Département du Gard
Commune de SAINT LAURENT LA VERNÈDE
Carrière du Bois de Laurent

NOTE HYDROGÉOLOGIQUE

Compléments à l'étude hydrogéologique
Concernant l'impact potentiel sur les eaux souterraines
de l'exploitation de la carrière
du « Bois de St- Laurent » à Saint Laurent la Vernède
Éléments de réponse au courrier de l'ARS du 16/ 09/ 2016

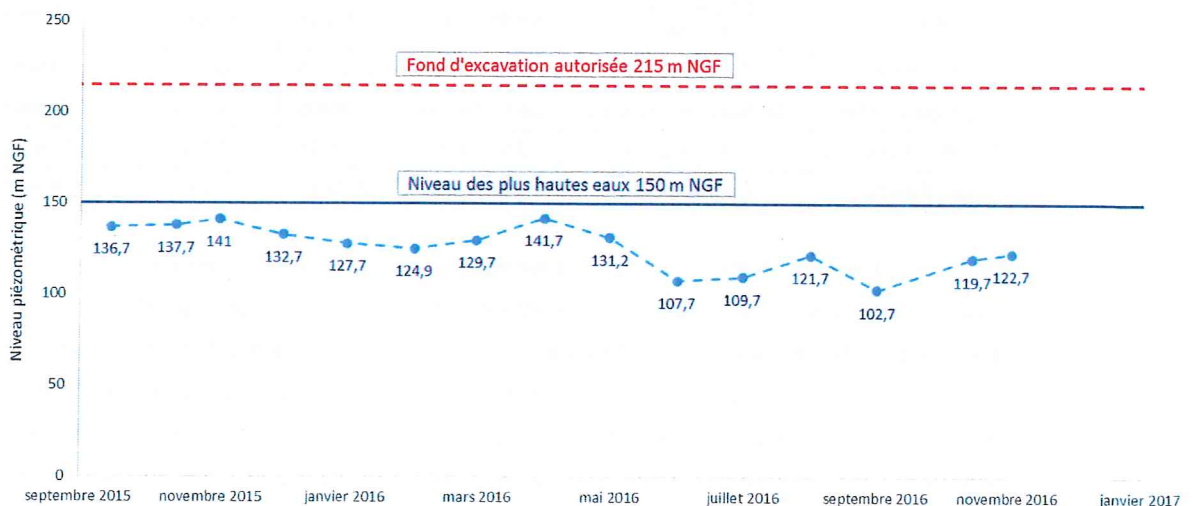
« Cependant l'estimation de la tranche de calcaires non saturée mériterait d'être confrontée aux premières données piézométriques disponibles sur le forage du site, en exploitation depuis un an, en distinguant périodes de basses eaux et hautes eaux ».

Les mesures piézométriques réalisées sur ce forage couvrent une période comprenant les hautes et les basses eaux : d'octobre 2015 à novembre 2016.

Elles montrent que le niveau d'eau varie de 102,7 m NGF, valeur représentative des basses eaux de la période (étiage 2016), à 141,70 m NGF qui est le maximum atteint et représente les hautes eaux.

Ces mesures sont tout à fait compatibles avec la cote des plus hautes eaux de 150 m NGF proposée dans l'étude hydrogéologique du dossier d'autorisation et confirment donc que la cote de fond à 215 m NGF assure une épaisseur de zone non saturée d'au moins 65 mètres.
